Onderwerp: RE: Melding drukafname cavernes Nedmag

In aansluiting op een vanmiddag om 13.23 uur bij de Meldkamer SodM telefonisch gedane melding, gevolgd om 13.32 door een telefoongesprek en om 14.19 door een telefoongesprek , hierbij een toelichting op onze melding betreffende een drukdaling in een aantal onderling verbonden cavernes.

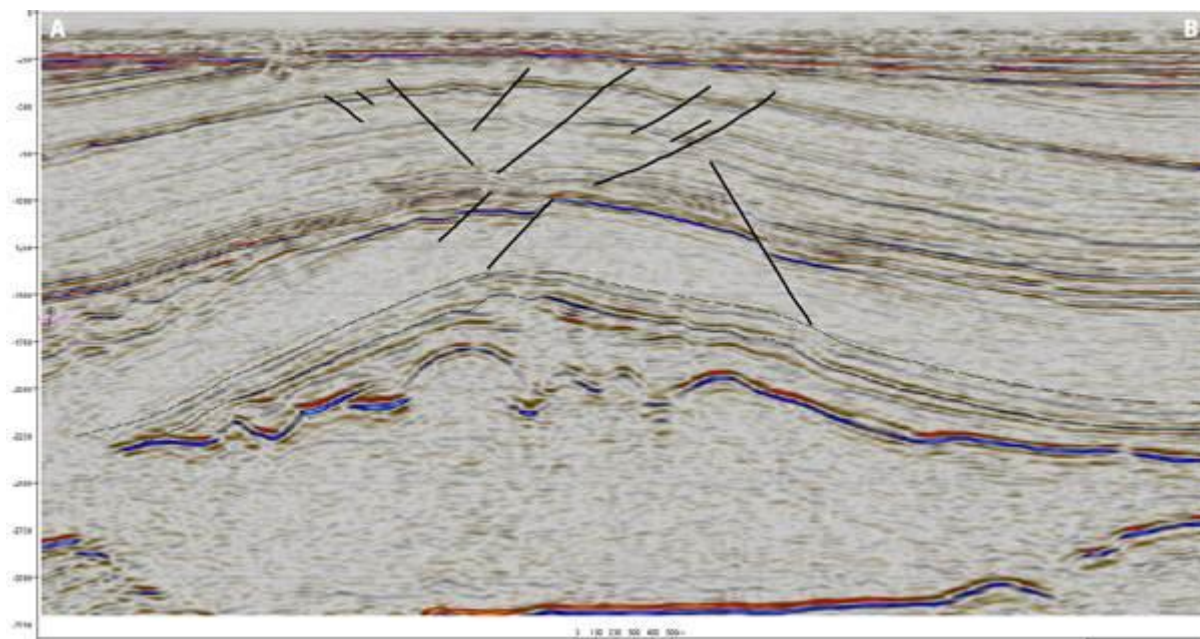
Kunnen jullie als aanvulling op jullie analyse van gisteren aangeven of en hoe de breuken boven de zoutlagen als migratie paden zouden kunnen dienen, of hoe ze door juxtapositie een lekpad zouden kunnen vormen? Deze lopen namelijk door tot de ondiepere ondergrond en vragen dus extra aandacht.

Ik verneem gedurende het weekend gaarne omtrent jullie verdere inzicht over deze situatie. De mogelijke scenario's, daarbij behorende risico's en jullie verdere beheersmaatregelen zien we met grote spoed tegemoet. Kunnen jullie tevens verder visualiseren over de ondergrondse situatie waaronder typische putconfiguratie ten opzichte van de verschillende geologische strata met daarin aangegeven mogelijk lekkage paden?

- We reduceren de waterinjectie in het cluster tot een minimum
 - Zoals gezegd zijn de verwachte gevolgen m.n. extra bodemdaling. Uit het cavernecomplex stromende pek zal zich ophopen in de Lower Bunter: als gevolg van de hoge dichtheid van de pek zal die niet naar surface komen. T.a.v. de diesel in het cavernecomplex:

- De diesel is naar alle waarschijnlijkheid erg verspreid aanwezig en opgesloten in het vele inerte materiaal in het cavernecollier
 - Diesel die in de huidige situatie wél uit het cavernecollier zou ontsnappen naar de Lower Bunter zandsteen, blijft daar naar alle waarschijnlijkheid in achter. De Lower Bunter wordt aan de bovenkant afgesloten door de Solling Claystone

- Mocht diesel toch kans zien om de Solling Claystone te passeren, dan blijft ze naar alle waarschijnlijkheid achter in de daarboven gelegen Vlieland Zandsteen, die aan de bovenkant afgesloten wordt door de Vlieland Claystone.

- De gevolgen voor de bodemdaling gaan we continu monitoren middels een GPS-meting. Er is inmiddels contact gelegd met een leverancier
- Zie de bijlage voor de gevraagde visualisatie.
